Bescheid

über die Änderung und Ergänzung der
allgemeinen bauaufsichtlichen Zulassung/
allgemeinen Bauartgenehmigung
vom 15. März 2021

Nummer:
Z-8.1-990

Gegenstand des Bescheides:
Gerüstbauteile für das Gerüstsystem "SC 70"

Geländerholm (Rückengeländer) BA

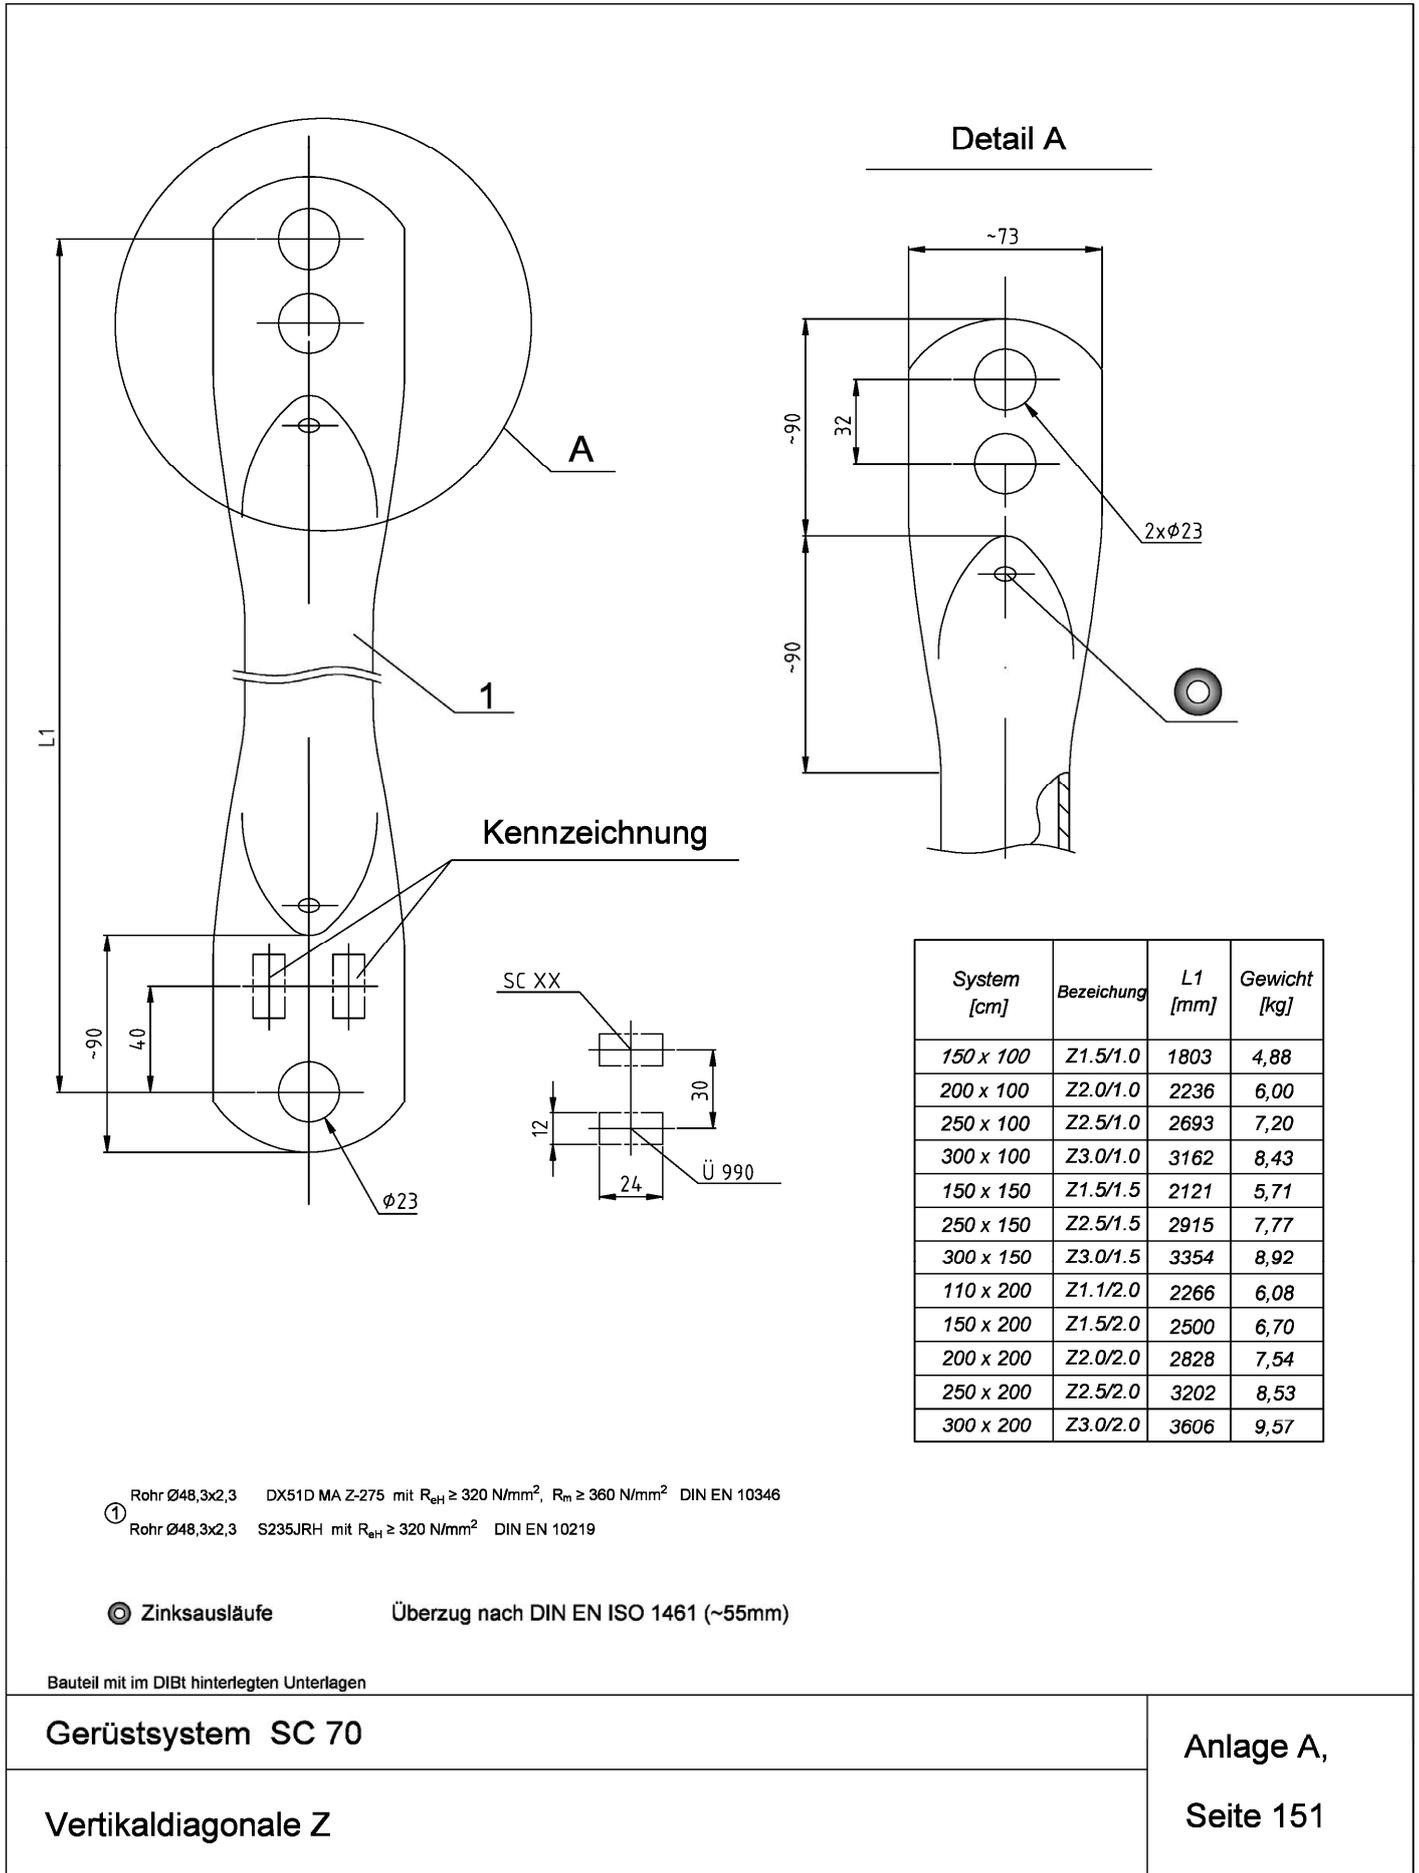
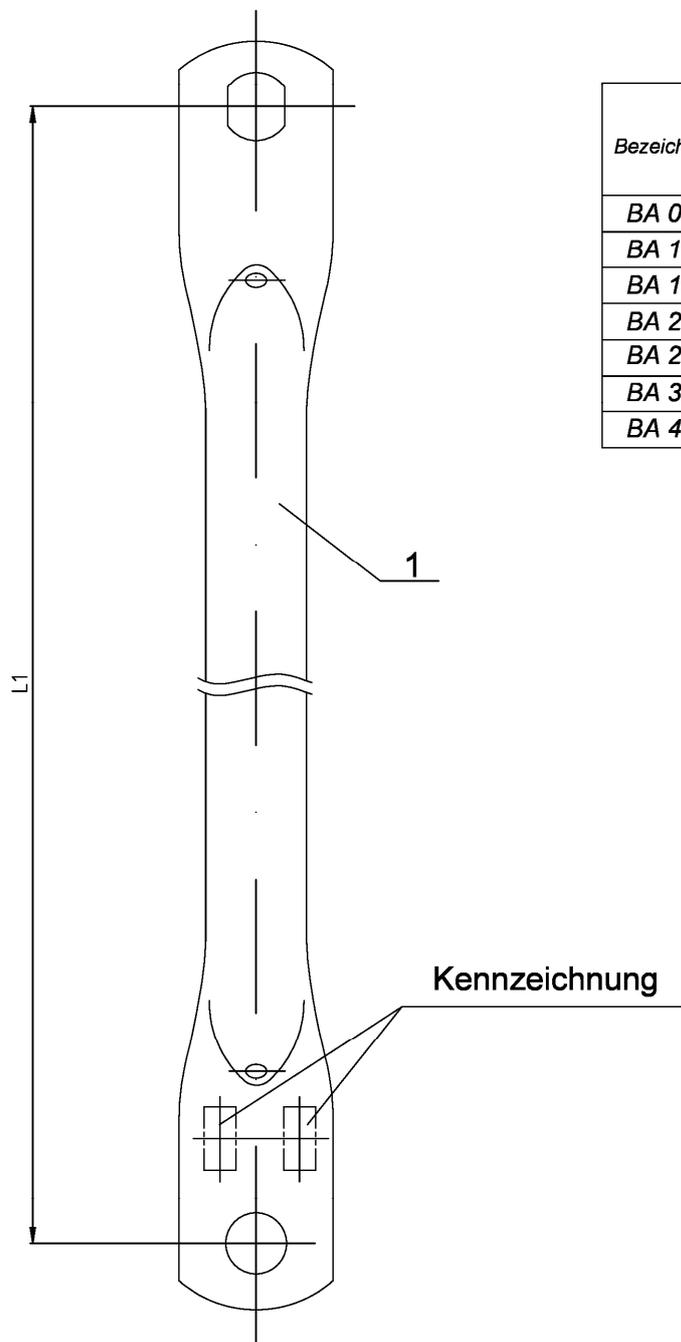
d) In Anlage A werden die Seiten 151 bis 155 ergänzt.

Bezeichnung	Anlage A, Seite
Vertikaldiagonale Z	151
Geländerholm (Rückengeländer) BA, $\ell \leq 3,0$ m	152
Geländerpfosten SL 1.0	153
Geländerpfostestütze RL 1.0	154
Stirnseiten-Geländerrahmen RK 1.0	155

Bezeichnung	L1 [mm]	Gewicht [kg]
BA 074	739	1,30
BA 110	1065	1,85
BA 150	1500	2,50
BA 200	2000	3,25
BA 250	2500	4,20
BA 300	3000	4,90
BA 400	4000	12,20
